Bezeichnung
STRABAG Konzernstandort LINZ
Salzburgerstraße 323, A-4030 Linz

Status
AUSFÜHRUNGSPLAN

Gewerk
Lüftung

Ebene
2.OBERGESCHOSS

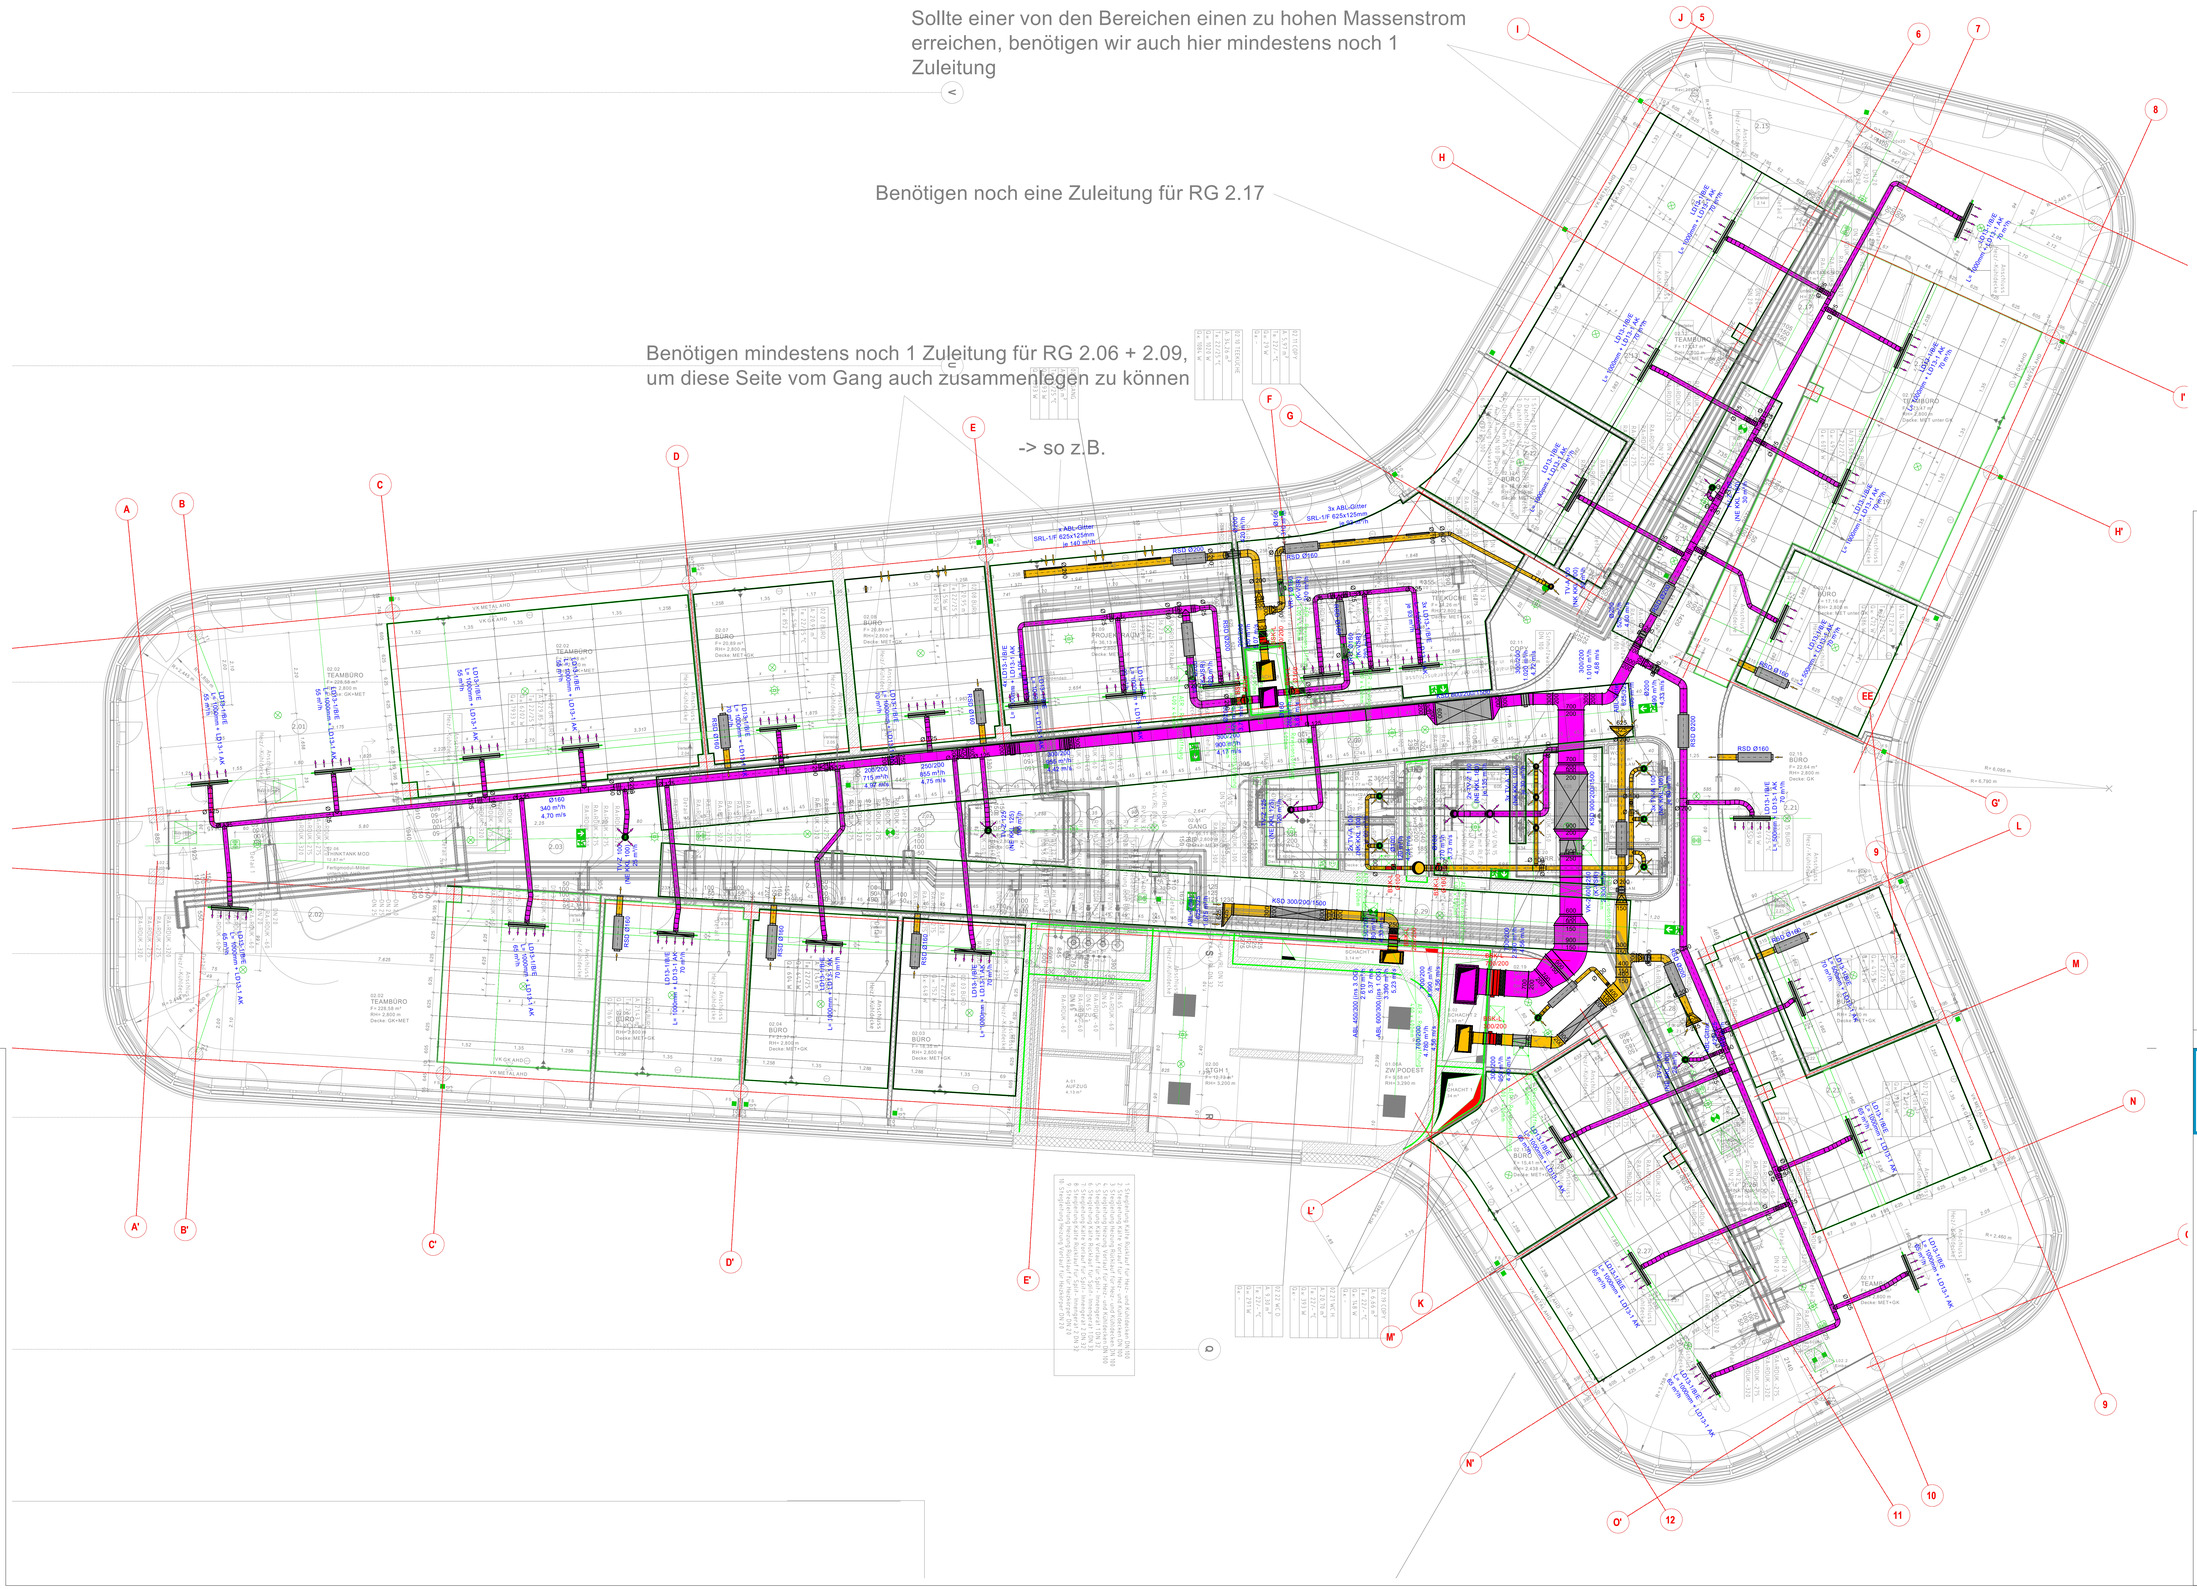
Sollte einer von den Bereichen einen zu hohen Massenstrom erreichen, benötigen wir auch hier mindestens noch 1 Zuleitung

Benötigen noch eine Zuleitung für RG 2.17

Benötigen mindestens noch 1 Zuleitung für RG 2.06 + 2.09, um diese Seite vom Gang auch zusammenlegen zu können

-> so z.B.
